VOLVO

VERKSTADS- MEDDELANDE

LUFTUTJÄMNING
AV BRÄNSLETANK
140, 164

1974-års modeller

B-56562

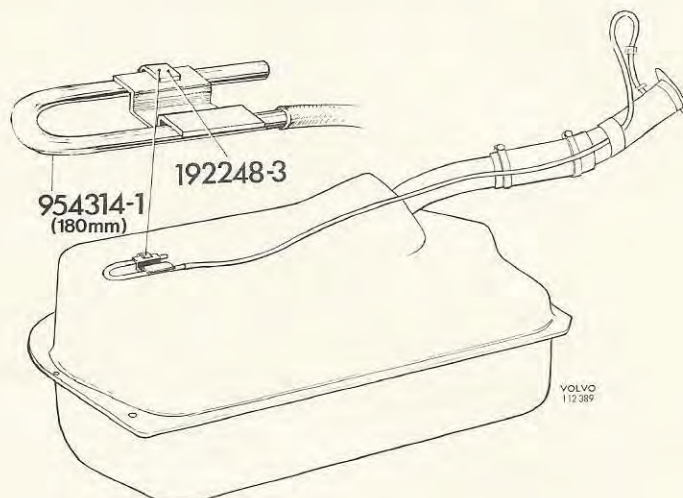
Ändrad utjämnings slang (ej USA och JAPAN utförande)

Problem

Utjämningsslangen, på bränsletankens ovansida, knippar sig (kläms ihop). Detta resulterar i att det blir undertryck i tanken med ihopsugning som följd.

Utjämningsslangen kortas ca 200 mm, denna del ersätts med ett bockat bundyrör, se figur. Bundyröret fixeras på tanken med ett clips.

Vid byte av bränsletank ska utjämningsslangen (tidigare utförande) kortas och kompletteras med bundyrör, enligt ovanstående.
